Avancement de l'opération de rénovation des vannes du barrage de Villerest

2. Avenant 7 au marché vannes

Note de présentation de la proposition d'avenant n°7

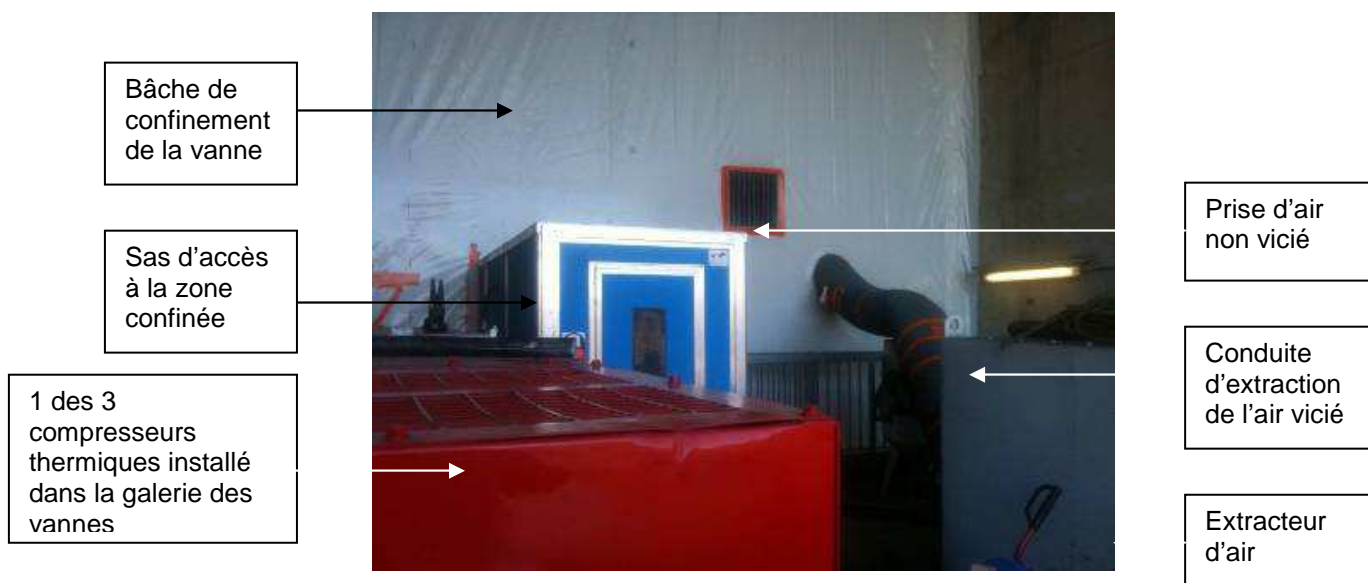
1. Le joint de seuil est dans un état médiocre. Son remplacement nécessite un démontage destructif (vis de fixation soudées et non simplement pointées), dans des conditions difficiles.

2. La géométrie de la vanne est légèrement différente de celle de la vanne 2, ce qui nécessite de revoir les positionnements et assemblage des pièces d'étanchéités. Les études détaillées sont en cours

3. Les tiges des deux vérins sont à remplacer, ainsi que certaines pièces d'usure.
4. L'état du revêtement amont de la vanne est satisfaisant, et ne nécessite pas de remise en peinture.

5. Les tourillons (éléments sur lesquels pivotent les bras de la vanne) ne sont pas rigoureusement coaxiaux, ce qui provoque des efforts supplémentaires sur les bras de la vanne. Ces efforts sont admissibles à la cote de retenue normale, mais pourraient provoquer des déformées dans le cas d'une retenue à la cote des plus hautes eaux.
